## Vragen en antwoorden n.a.v. de online informatiebijeenkomst op 19 november 2020

**Q&A Informatiebijeenkomst ontwikkelingen Utrechtseweg 341 van 19 november 2020**

Onderdeel: binnengekomen vragen via [www.aandegrift.nl](http://www.aandegrift.nl) en [info@aandegrift.nl](mailto:info@aandegrift.nl) t/m 3 december 2020**Sheet 5 — Ligging Plangebied, 'eigendom Verwelius'**

#### Sheet 22 – Bescherming van de natuur

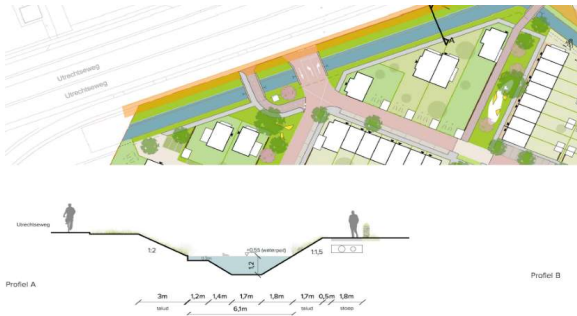
36	Vraag:	Kunt u in dit dwarsprofiel ook de toekomstige eigendomsgrens aangeven?
	Antwoord:	Het eigendom van de toekomstige koper/bewoner eindigt bij het hekwerk.

37	Vraag:	Wie wordt eigenaar van de 50 meter brede bufferzone tussen het plan en landgoed Sandwijkstraat? (Wie doet het beheer en het onderhoud?)
	Antwoord:	Verwelius onderzoekt momenteel de mogelijkheden hiervoor.
